ZDP-T/884/2021  
TP/1/2021

**„Przebudowa drogi powiatowej nr 2510C Helenowo-Cieślin  
– I etap od km 4+650 do km 8+040 w miejscowości Sójkowo i Cieślin”**

### **WYJAŚNIENIE I MODYFIKACJA TREŚCI SWZ**

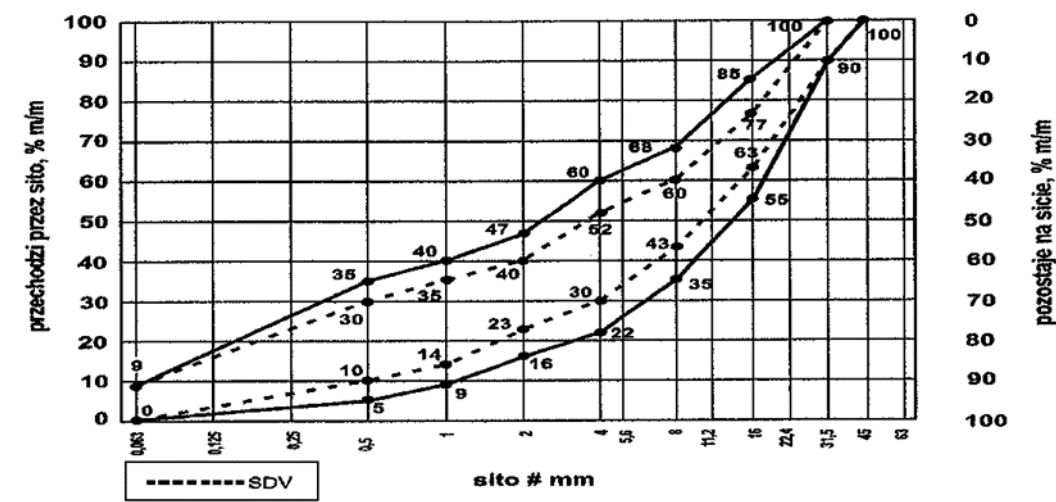
19. Prosimy o podanie lokalizacji lampy do zamontowania.

ODPOWIEDŹ: Lokalizacja lampy hybrydowej – km 7+700.
